**表題** RV-Fシリーズ、RH-FHシリーズ エアーキャップ廃止のご連絡

**適用機種** RV-Fシリーズ、RH-FHシリーズ

■対象箇所 例) RV-4F/7F 標準仕様

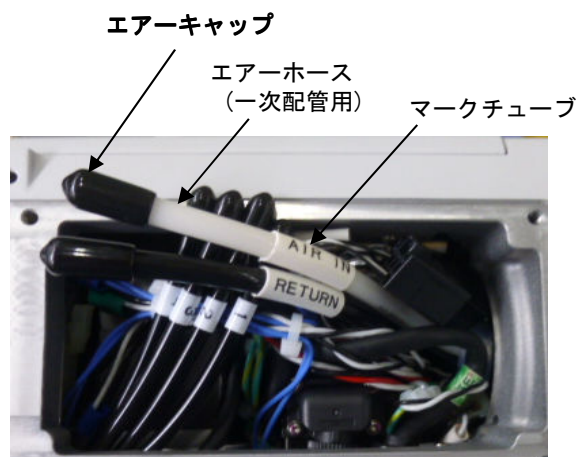
ロボット内の一次配管用または二次配管用のエアーホース先端に取り付けているエアーキャップを廃止いたします。（但し、手首配線配管内装仕様のハンドインターフェース側は除く。）

〔従来はエアーホースのマークチューブ脱落防止のためエアーキャップを取り付けていましたが、今回マークチューブのサイズを変更し脱落防止するようにしたためエアーキャップを廃止いたします。〕
